Gemeinde Mühleberg

**Deponie Teuftal
Anpassung Endgestaltung**

Mitwirkungsbericht

- Plan Anschlussmöglichkeiten Velowege (GEOTEST AG)
- Fotodokumentation Fuss- und Velowege (Deponie Teuftal AG)

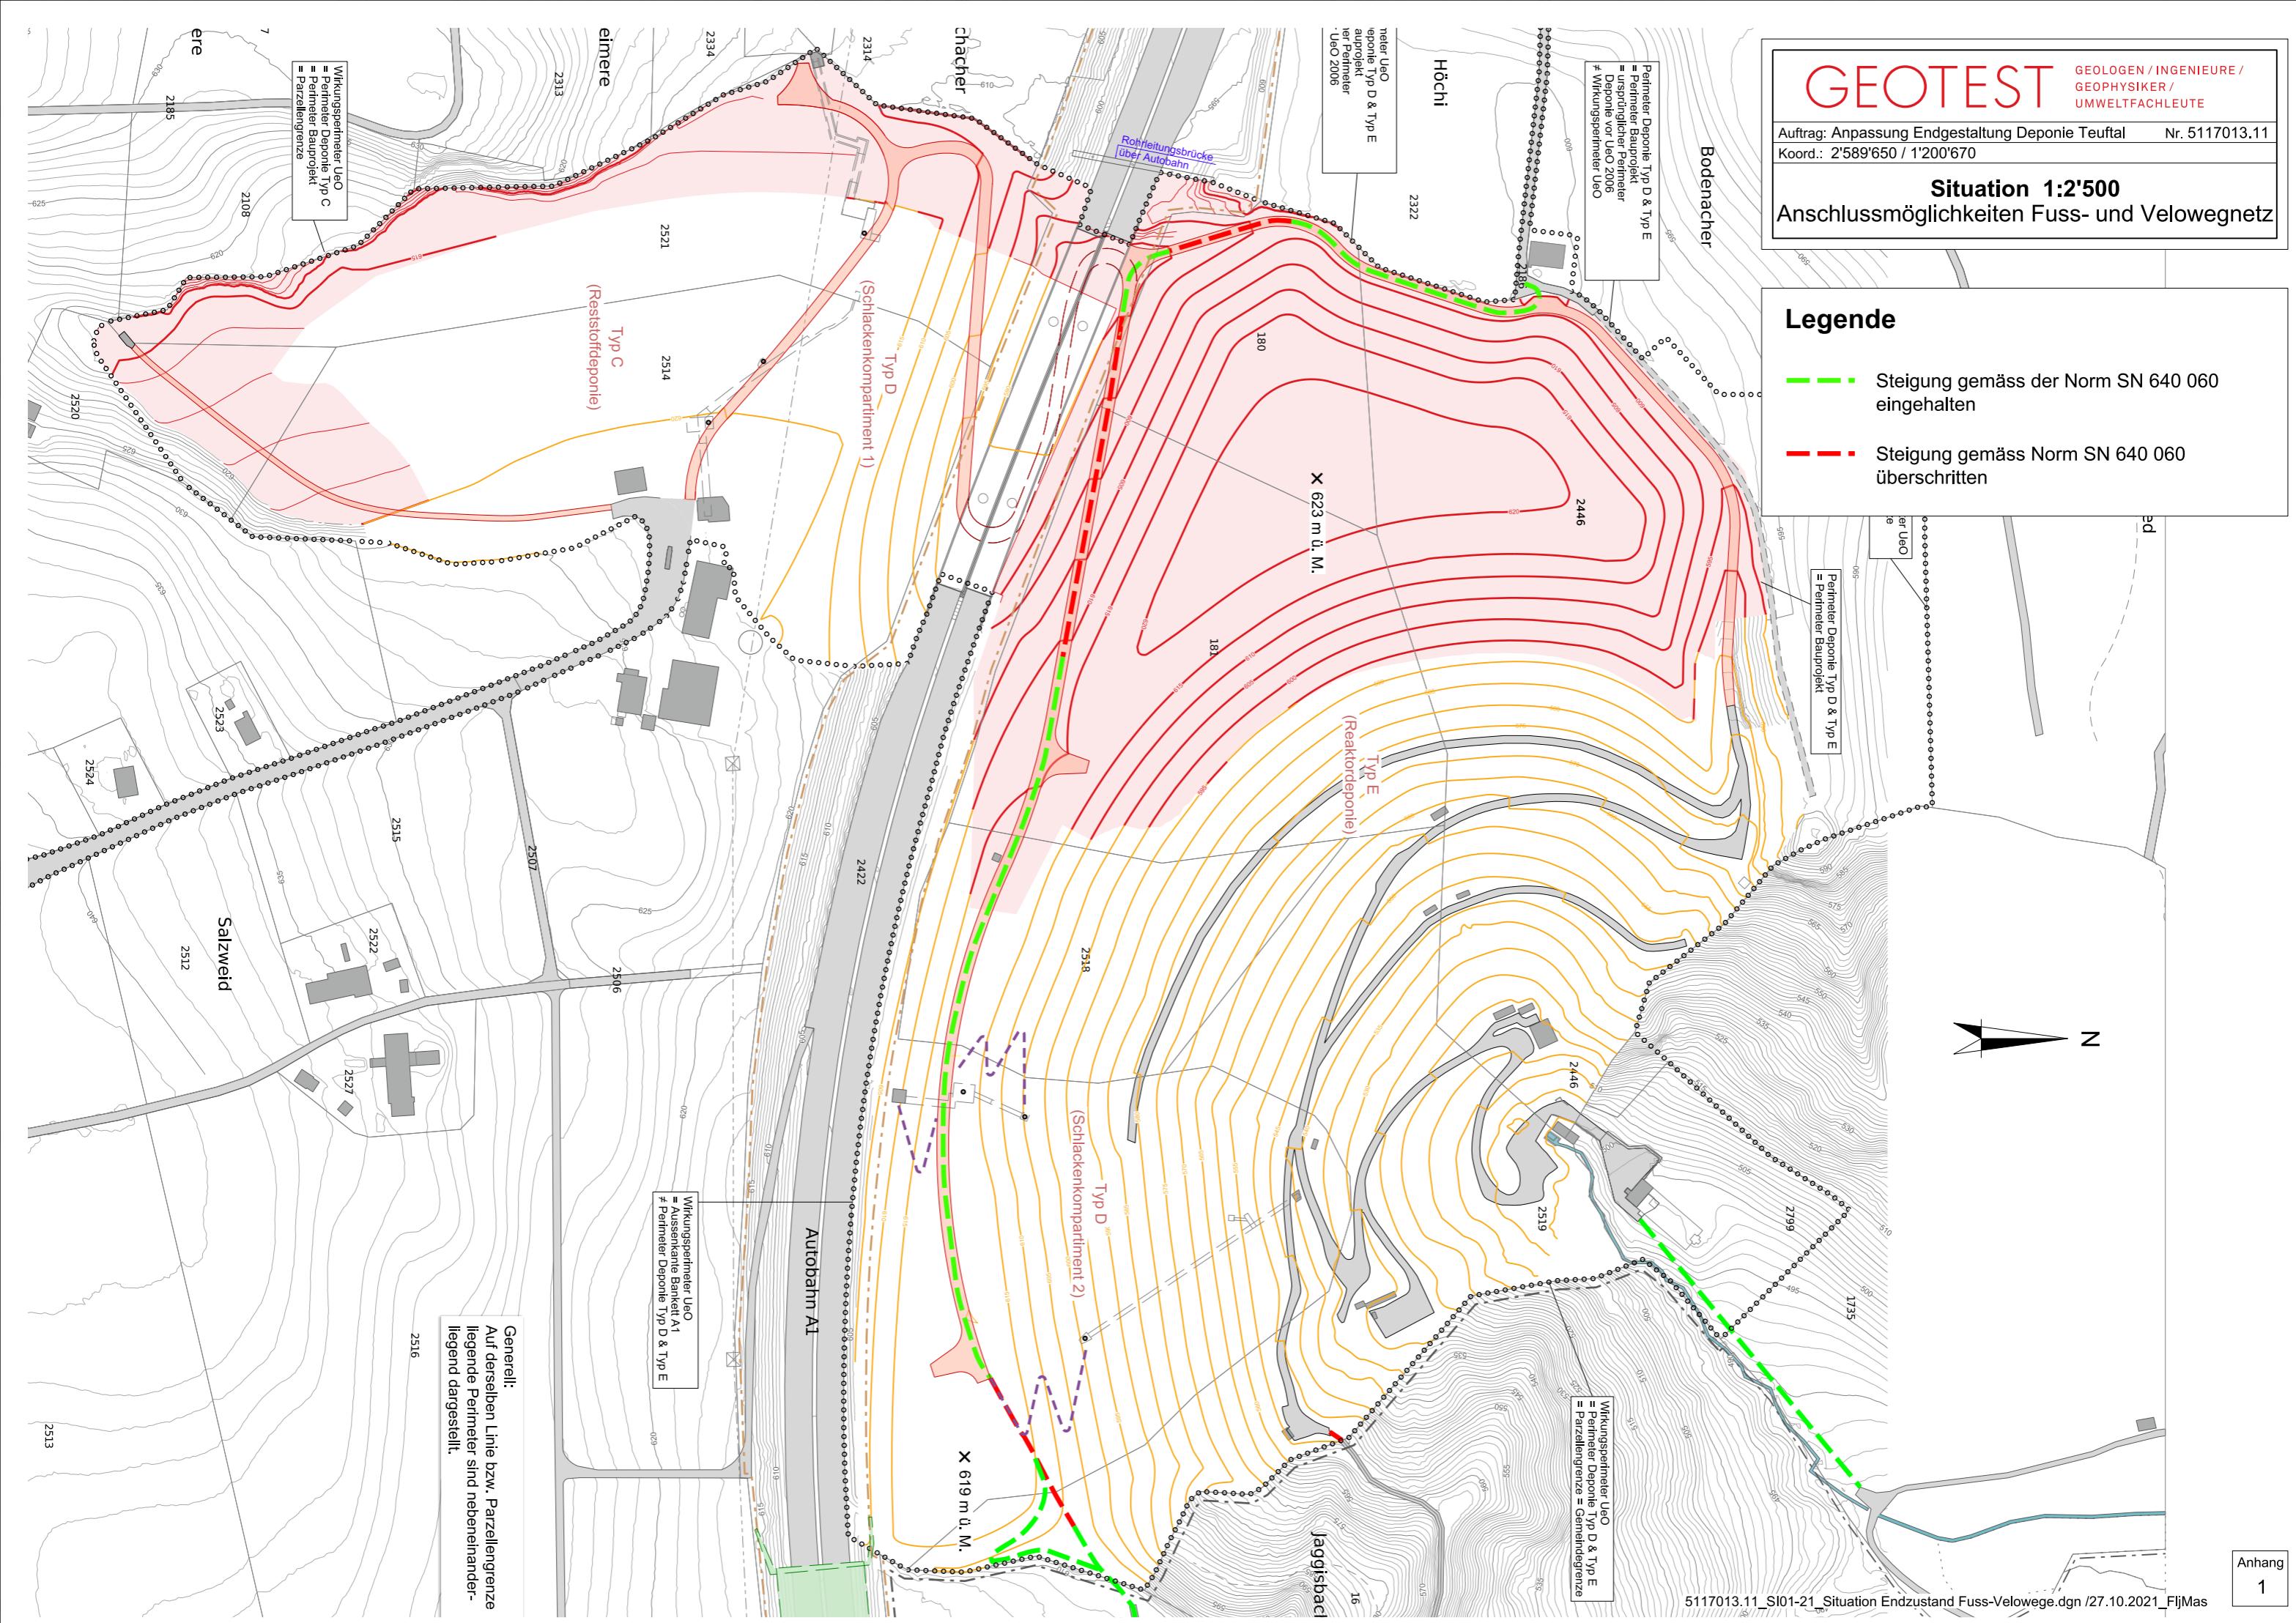
- Auf den Plänen sind die Anschlussmöglichkeiten für Fuss- und Velowege im Rahmen der Endgestaltung einzuzeichnen.
- Die Ausgestaltung der zusätzlichen Fuss- und Velowege innerhalb der Deponie ist kurz vor Abschluss der Endgestaltung mit der Gemeinde unter Einhaltung der dannzumal geltenden Richtlinien und Gesetze zu definieren. Es wird jedoch zur Kenntnis genommen und akzeptiert, dass Teilstücke der Wege innerhalb der Deponie nicht gemäss der Norm SN 640 060 umgesetzt werden können.
- Die Gemeinde wird einige Jahre vor der Endgestaltung die Planung des Wegnetzes (Fuss- und Velowege) ausserhalb des Perimeters starten und sich mit der Deponie Teuftal AG abstimmen.
- Die Gemeinde bietet weiterhin Hand bei der Ausarbeitung von Revitalisierungsprojekten
